Uttale - varsel om oppstart av plan 4012-4 for Storasund havn, 142/20 m.fl. Karmøy

Karmøy kommune - gnr 142 bnr 6 med flere - detaljregulering - Storasund havn - 4012-4 - varsel om oppstart

Karmøy kommune - gnr 142 bnr 6 med flere - detaljregulering - Storasund havn - 4012-4 - varsel om oppstart – fråsegn vedrørende kulturminne

Varsel om oppstart av planarbeid for plan 4012-4 Reguleringsplan for Storasund havn – Endring av veg og byggehøyder mm. gnr. 142 bnr. 6, 20, 72 og 81 m.fl. i Karmøy kommune

Endring av plan 4012 Perestanda - Storåsund
STORÅSUND HAVN
 Planskisse
 Målestokk 1:1000

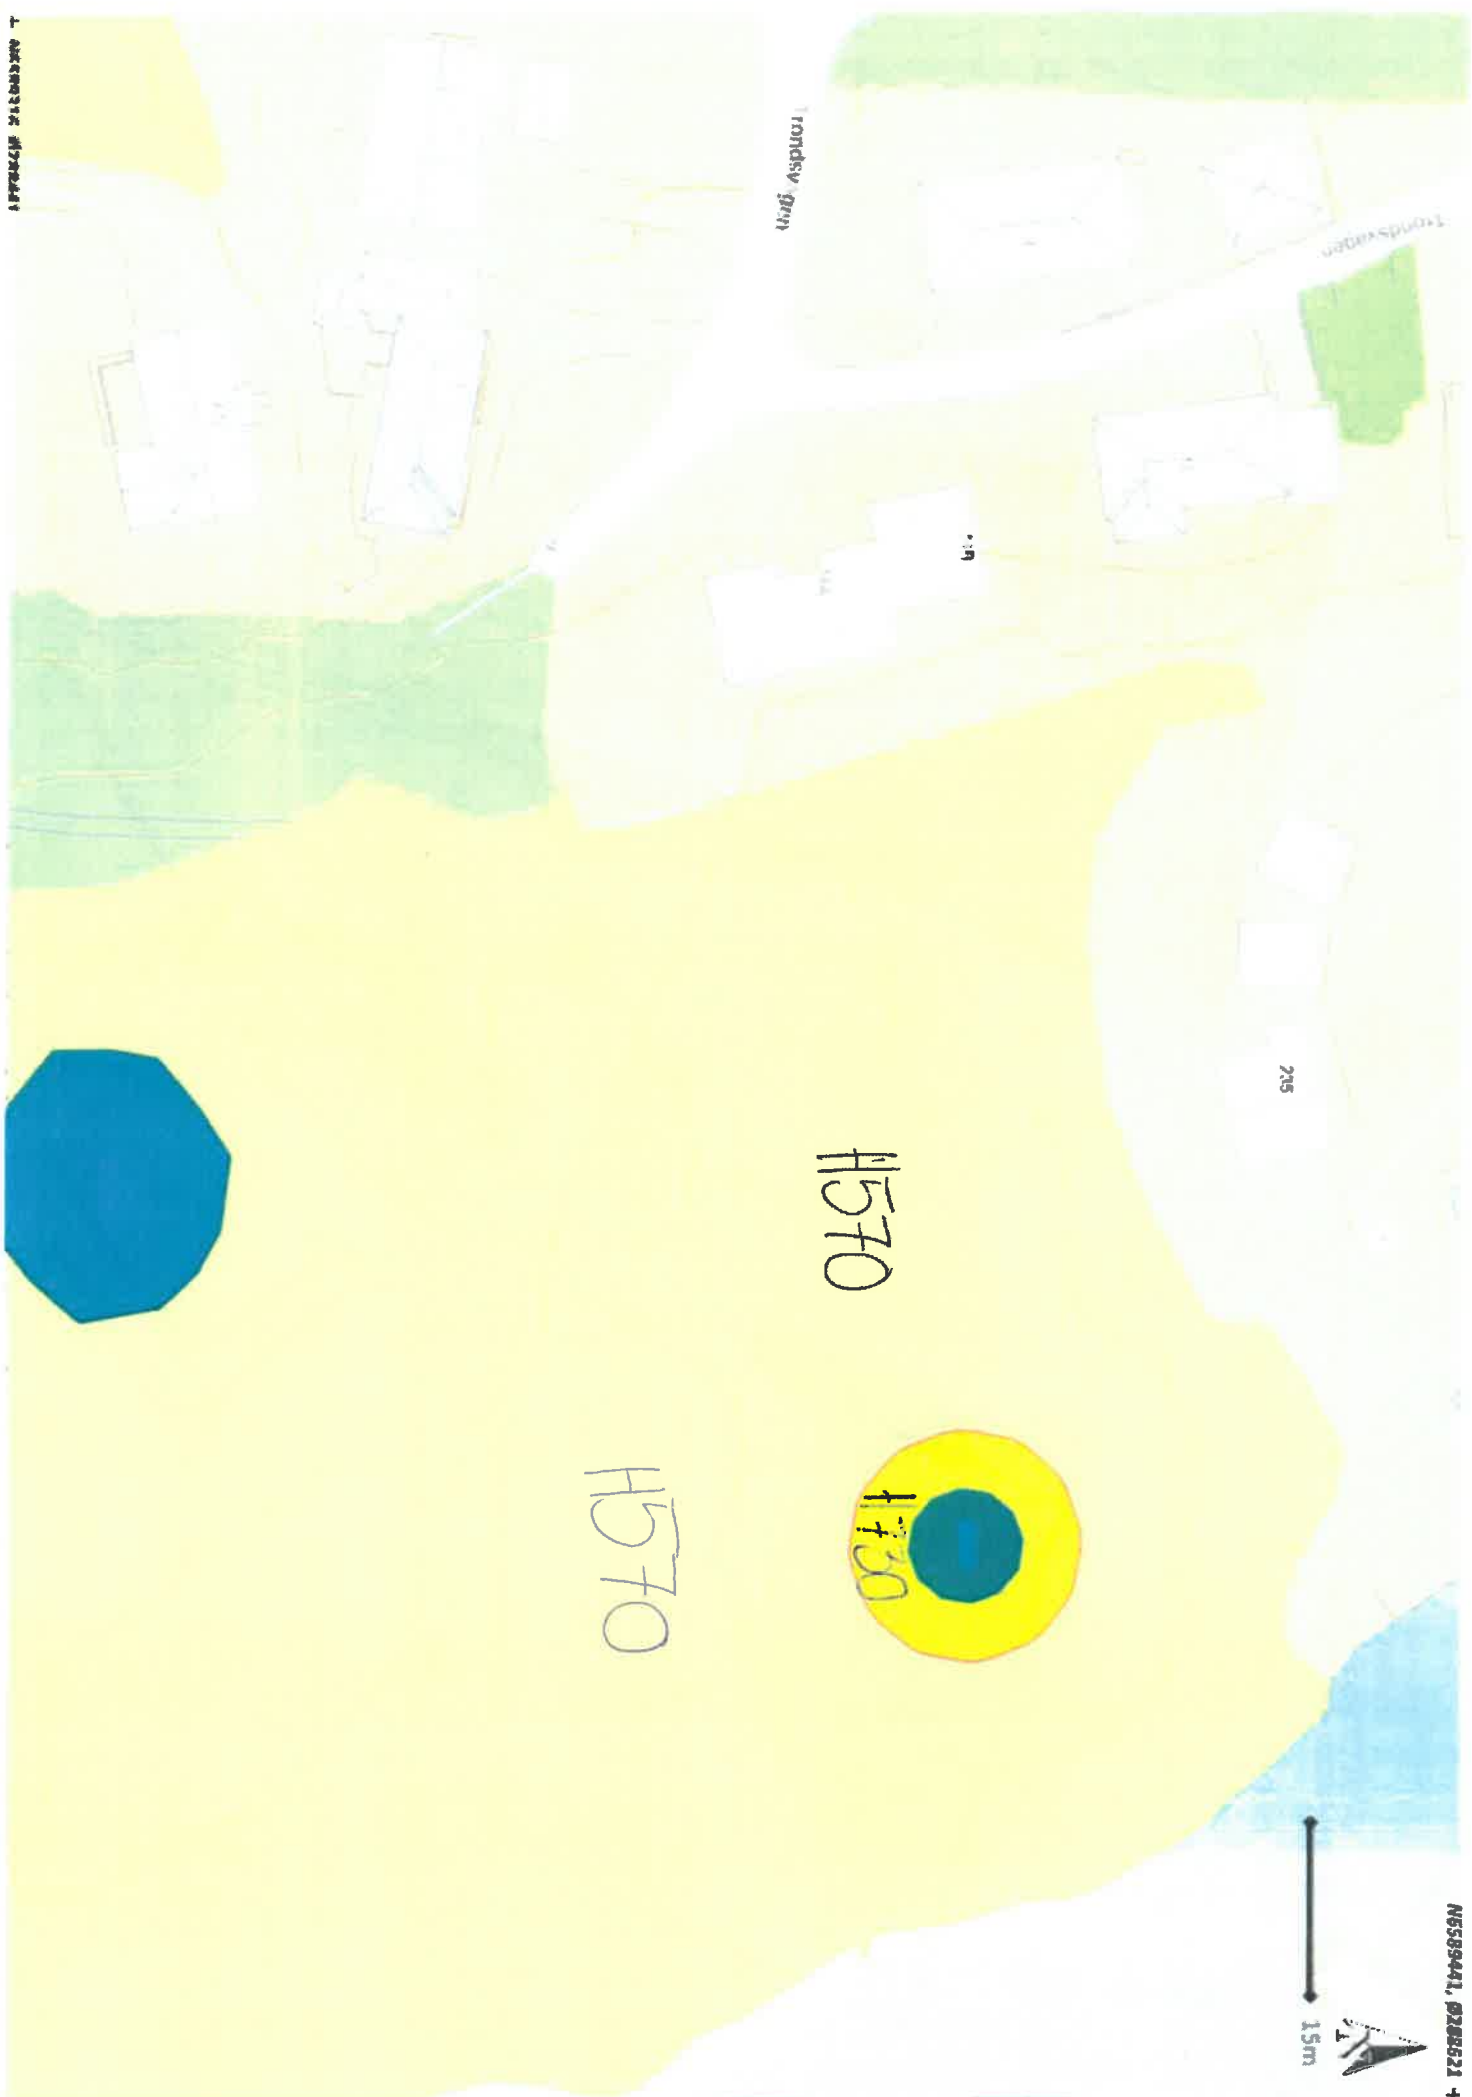
Fylkesrådmannen vil difor sterkt tilrå at planforslagsstillar/Karmøy kommune inkluderer røysa og det offentlege friområdet rundt, i planområdet nå, som henholdsvis omsynssone d) H730 og c) H570 (sjå vedlagte kart).

Det automatisk freda kulturminnet med ID 23740 med sikringssone på 5 meter må leggst inn som omsynssone § 11 – 8 d) SOSI kode H730 i kombinasjon med grøntstruktur underføremål friområde.

I tillegg må det regulerast inn ein vernesone rundt omsynssone 11 – 8 d). Dette for å hindre/reducere utilbørlig skjemming av det automatisk freda kulturminnet. Denne vernesonen skal visast på plankartet som omsynssone §11-8 c) (SOSI kode H570) i kombinasjon med grøntstruktur – underføremål friområde.

Det er planlagt å etablere ein molo som fast anlegg for skjerming av småbåthamna. Den ser noko stor ut og det er viktig at ein i det vidare planlegg denne slik at ein sikrar ei god tilpassing i landskapet. Dette går då på materialval, volum, plassering osv. I e-post frå forslagsstillar datert 26.11.2020 er det sendt med nokre døme på korleis ein slik molo kan sjå ut, og er forslag som fylkesrådmannen meiner ein kan gå vidare med (sjå vedlegg).
